## 4. Antrag auf Planänderung für den

## Anleger für verflüssigte Gase mit Südhafen-Erweiterung in Stade-Bützfleth

## Erläuterungsbericht

Cuxhaven, den 14.03.2023

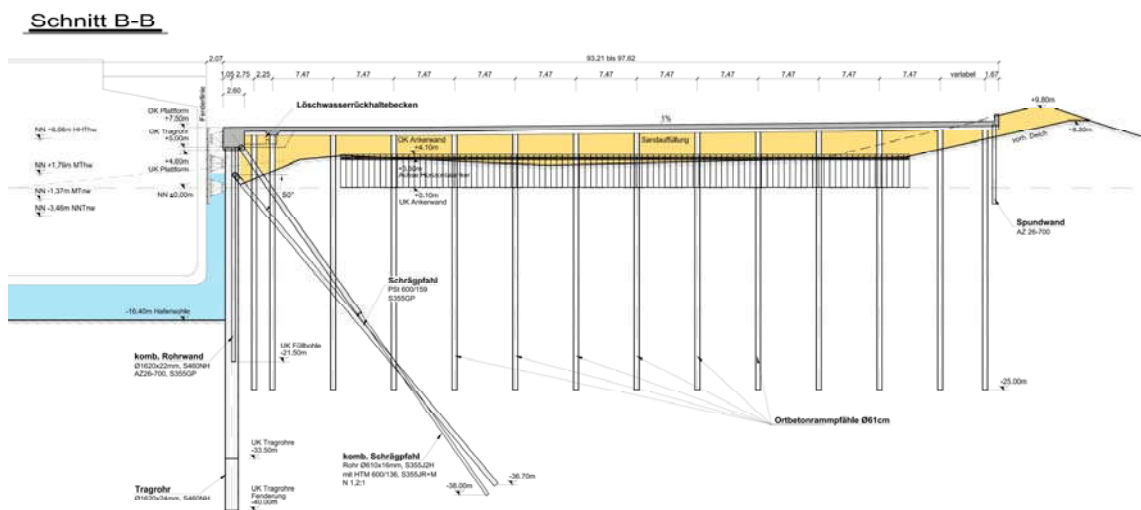
Die Stahlspundwände werden bis auf die hafenseitige Abschlusswand des Löschkopfes und die Pollerböcke ohne Schrägpfeilverankerung hergestellt. Der Korrosionsschutz aus Beschichtung und Kathodischer Korrosionsschutzanlage entfällt. Die Profile ändern sich dadurch. Durch diese Änderungen verkürzt sich die Bauzeit.

Die Betonfahrbahn auf der Querwand und der begehbare Betonholm auf der Längswand werden durch begehbare Stahlstege (nicht befahrbar) ersetzt.

Die Dalben zum Schutz der wegfallenden Schrägpfeile der Längswand entfallen, wodurch sich die nutzbare Hafenbreite um 11 m erweitert - siehe Absatz Schutzdalben.

**Anlage 13n: Vertäuplan**

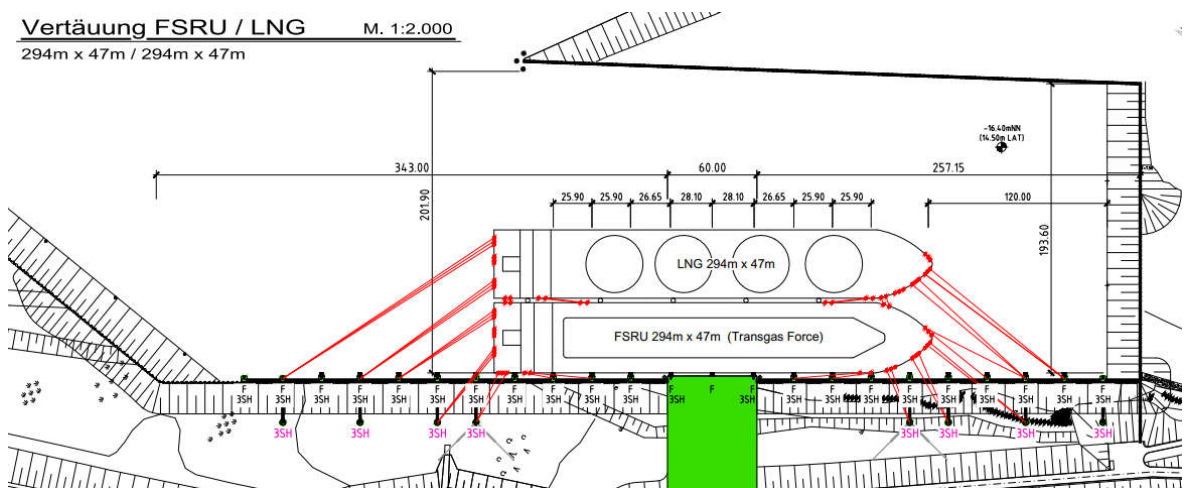
Die **Anlage 13n** zeigt, wie die geplanten Festmachereinrichtungen eine sichere Vertäuerung ermöglichen. Bei den ersten Ein- und Auslaufmanövern sowie bei späteren Manövern über Windstärke 5 sind nach den Empfehlungen der Simulationsstudie allerdings 5 Assistenzschlepper erforderlich, welche im Südhafen vorgehalten werden.

Eine neue Mooring-Studie-AVG trägt vor allem dem nautischen Bedarf an weiteren Querleinen für kleinere Schiffseinheiten wie der FSRU (L=294m), die gegenüber dem Qmax-Tanker (L=345m) erheblich kürzer ist, Rechnung. Deshalb wurden im Heck- und Bugbereich je ein 4. Sturmpoller näher zum Löschkopf ergänzt. Außerdem wurde die Anzahl der Hauptleinen vorne und achtern an die geringere Anzahl der Winden an Bord der Schiffe angepasst. Die Studie weist nach, dass auch bei dem geänderten Vertäuplan die Tragfähigkeiten der Leinen und Spillhaken nicht überschritten werden. Die Studie kann auf Wunsch in englischer Sprache zur Verfügung gestellt werden.

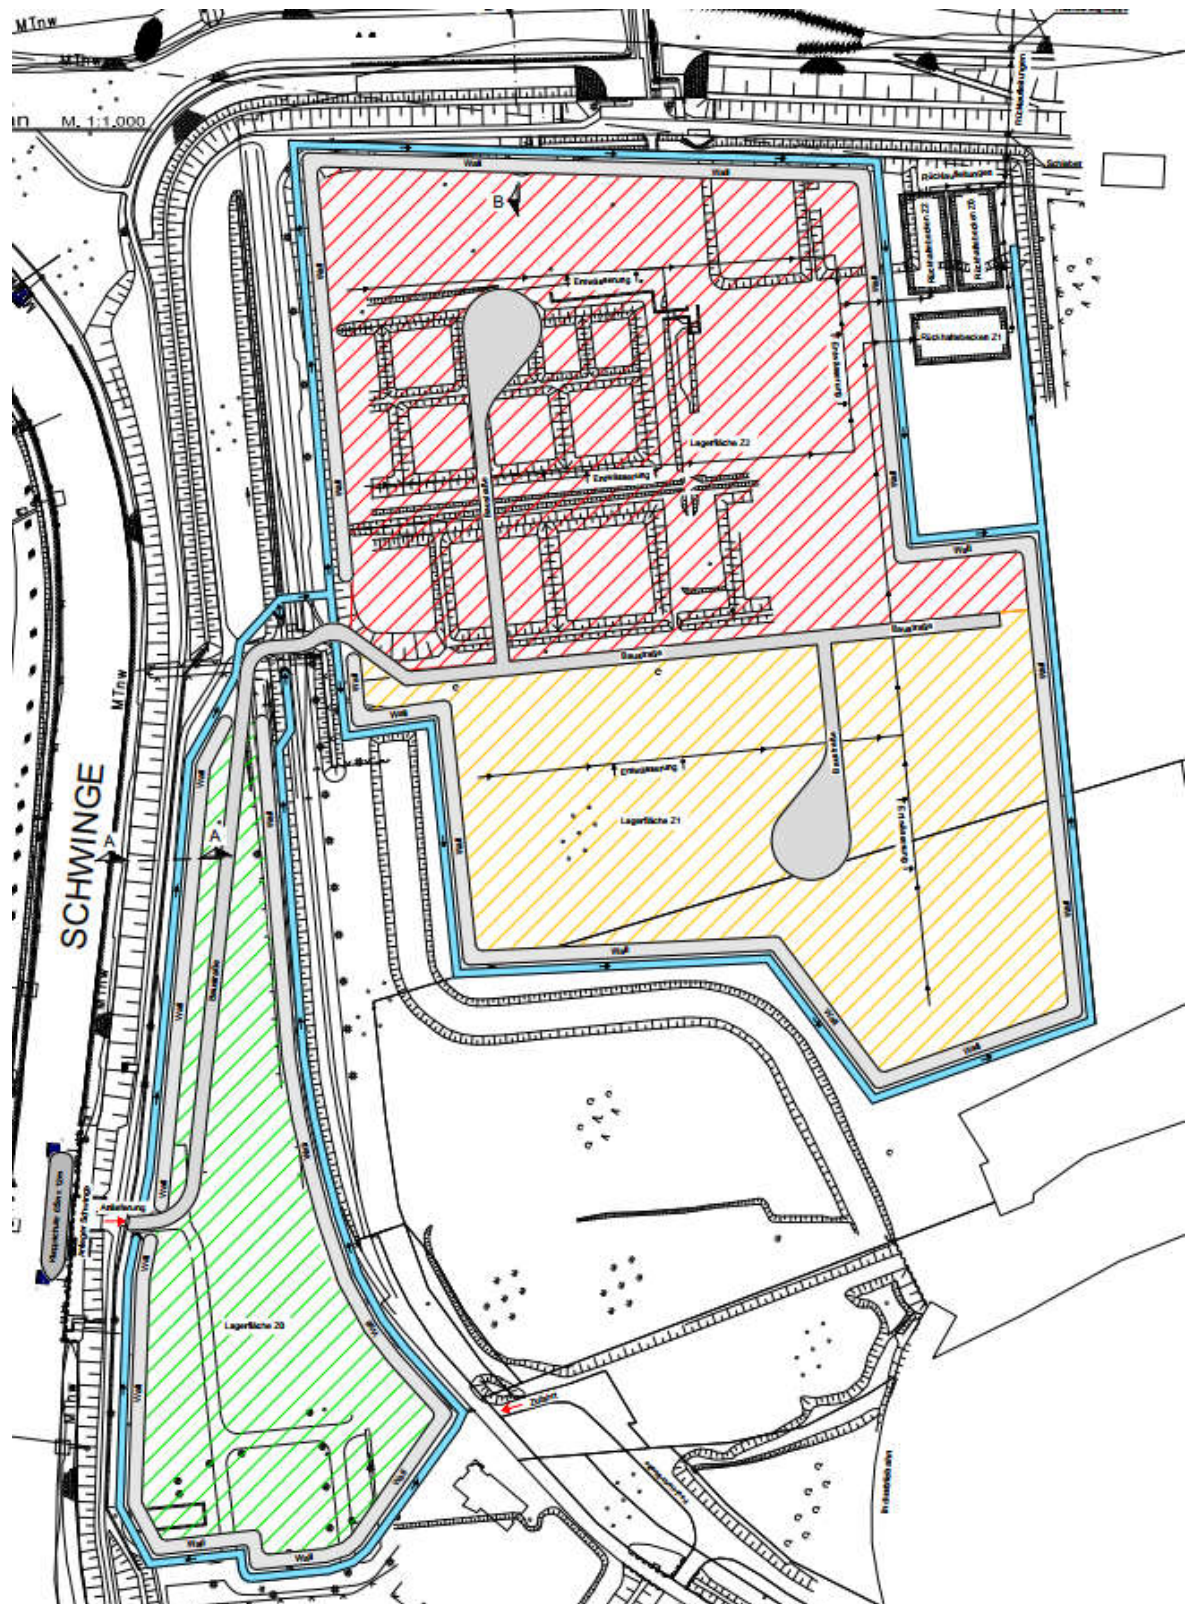
In Abstimmung mit dem Fachplanungsbüro BIG wurde das Management des abfließenden Wassers über 3 nach Südosten verlegte Rückhaltebecken mit getrennten Abläufen geändert, was eine differenziertere Beprobung und Entsorgung erlaubt. Zum Schutz des in der Fläche liegenden 10kV-Stromkabels musste außerdem der Hauptfahrweg darüber gelegt werden, so dass die nun zweigeteilte Fläche hierüber nach beiden Seiten erschlossen wird. Die Entwässerungsmulden sind an die äußere Verwallung angepasst, die mittlere ist entfallen. (Anlagen 15an, 15bn)
